女川原子力発電所第2号機 工事計画審査資料	
資料番号	02-補-E-01-0100-6-3 改 10
提出年月日	2023年7月 20日
【凡例】 : 前回ヒアリング資料からの変更箇所

補足-100-6-3 非常用ガス処理系主要弁の要目表記載変更について

非常用ガス処理系主要弁の要目表記載変更について

工事計画認可申請	第8-3-3-1-2-2図
女川原子力発電所 第2号機	
名称	T46-F001A,B 構造図
東北電力株式会社

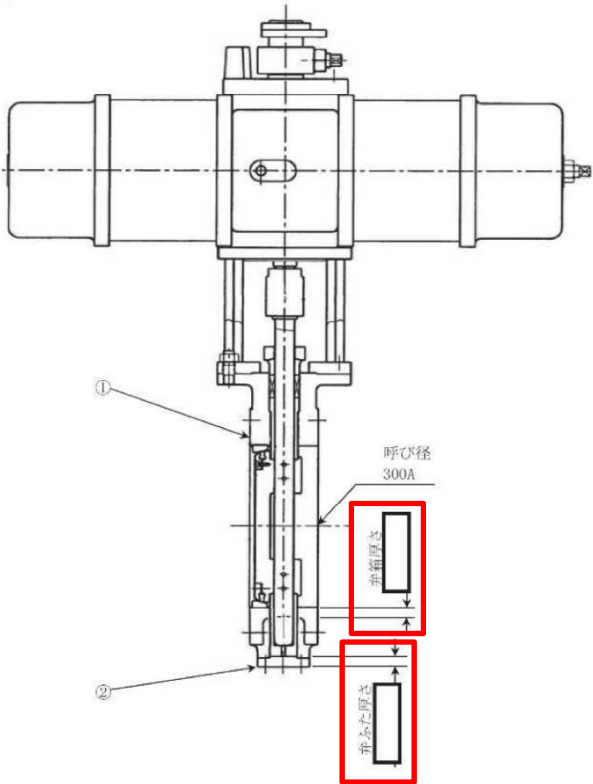
(1) T46-F001A, B 及び T46-F003A, B の弁箱厚さを設計確認値へ記載変更

(2) T46-F001A, B の最高使用圧力、弁ふた厚さ及び弁ふた材料の要目表変更前欄の記載の適正化

(最高使用圧力) -23.5～13.7 ⇒ 13.7, -23.5

(弁ふた厚さ) - ⇒ □ (mm)

(弁ふた材料) - ⇒ S25C

実用発電用原子炉の設置、 運転等に関する規則 別表第二 添付書類		関連 条文	添付書類名	添付書類の 変更の有無	添付書類の 変更の有無の理由
5	構造図	15 条 44 条	<ul style="list-style-type: none"> 第 8-3-3-1-2-2 図 T46-F001A, B 構造図 第 8-3-3-1-2-3 図 T46-F003A, B 構造図 	有	非常用ガス処理系主要弁の要目表の記載変更は、改造の工事に該当するため機器の構造等を確認する必要があることから添付する。(別紙 3 参照)
6	設計及び工事に係る 品質マネジメントシ ステムに関する説明 書	-	<ul style="list-style-type: none"> VI-1-10-1 設計及び工事に係る品質マネジメントシステムに関する 説明書 	無	非常用ガス処理系主要弁の要目表の記載の変更により、設計に係る品質管理の方法により行った管理の実績又は行おうとしている管理の計画並びに工事及び検査に係る品質管理の方法、組織等についての具体的な計画に変更はないことから、既認可の設計及び工事の計画に添付した本説明書から変更はない。
			<ul style="list-style-type: none"> VI-1-10-8 本設工認に係る設計の実績、工事及び検査の計画 原子 炉格納施設 	有	非常用ガス処理系主要弁の要目表の記載の変更により、適合性確認対象設備ごとの調達に係る管理のグレード及び実績について記載を見直す必要があることから、本説明書を変更する。(別紙 5 参照)

工事計画認可申請	第8-3-3-1-2-3図
女川原子力発電所 第2号機	
名称	T46-F003A, B 構造図
東北電力株式会社

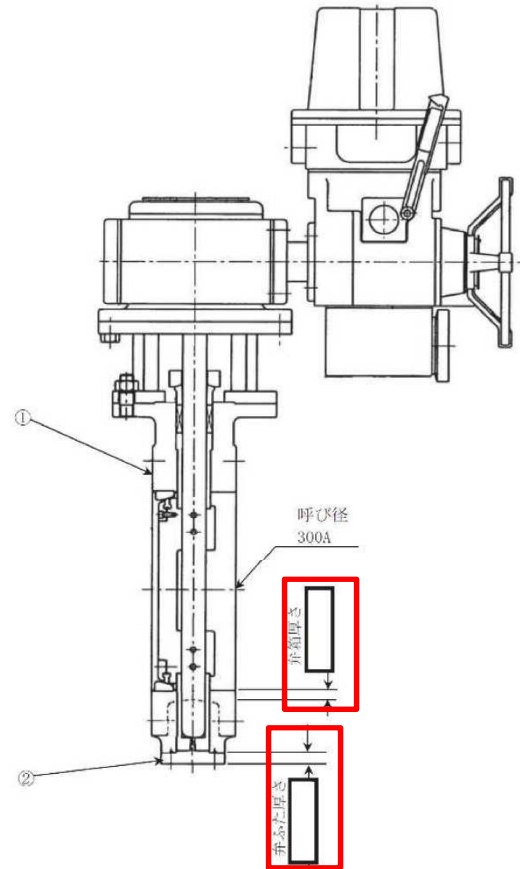
(3) T46-F003A, B の弁ふた厚さ及び材料の要目表変更前欄の記載の適正化

(弁ふた厚さ) - ⇒ □ (mm)

(弁ふた材料) - ⇒ S25C

図 1 排風機起動前に主蒸気管破断時の原子炉棟内の圧力が正圧側に作用した場合のイメージ

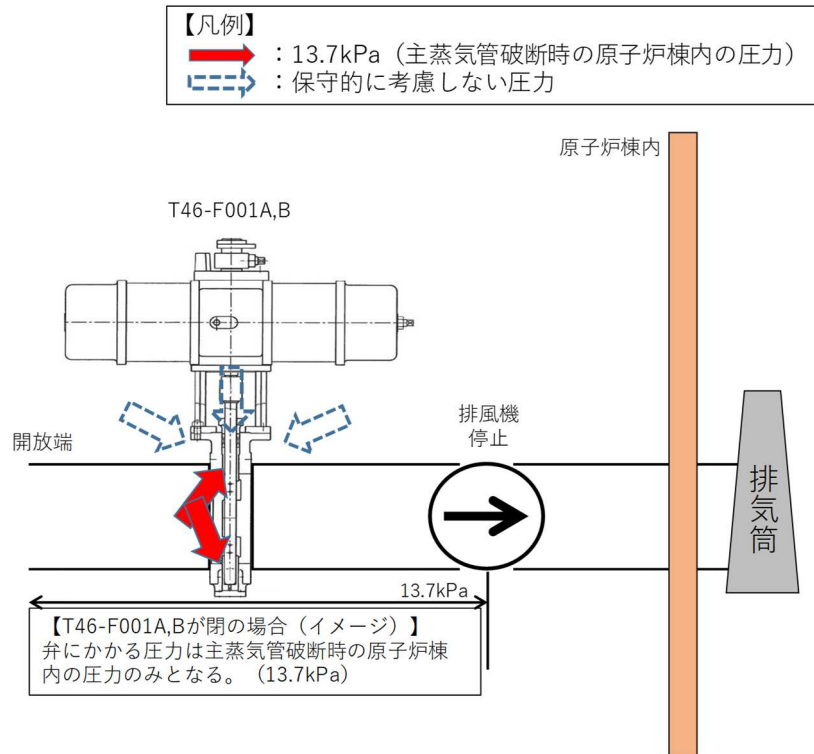
排風機起動前は、主蒸気管破断時の原子炉棟内の圧力が正圧（弁の内から外へ作用する圧力）側に作用するものとして 13.7kPa を設定している。なお、開放端のあるライン上にある当該弁には、本来、弁内外より同等の圧力が作用すると考えられるが、設計上、打ち消す方向の圧力は保守的に考慮していない。弁に正圧が作用する場合のイメージを図 1 に示す。

図 2 排風機起動後に主蒸気管破断時の原子炉棟内の圧力が負圧側に作用した場合のイメージ

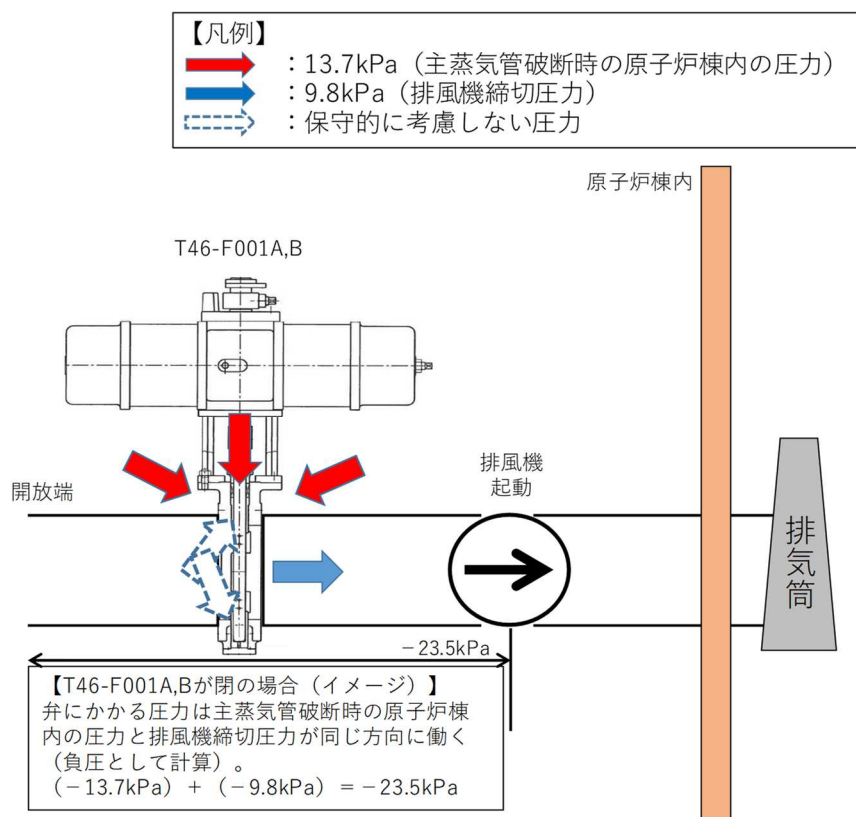
排風機起動後は、主蒸気管破断時の原子炉棟内の圧力に加え排風機による負圧（弁の外から内へ作用する圧力）が作用するものとして -23.5kPa を設定している。この場合、主蒸気管破断時の原子炉棟内の圧力は排風機による負圧と同じ側に作用する圧力として設定する。弁に負圧が作用する場合のイメージを図 2 に示す。
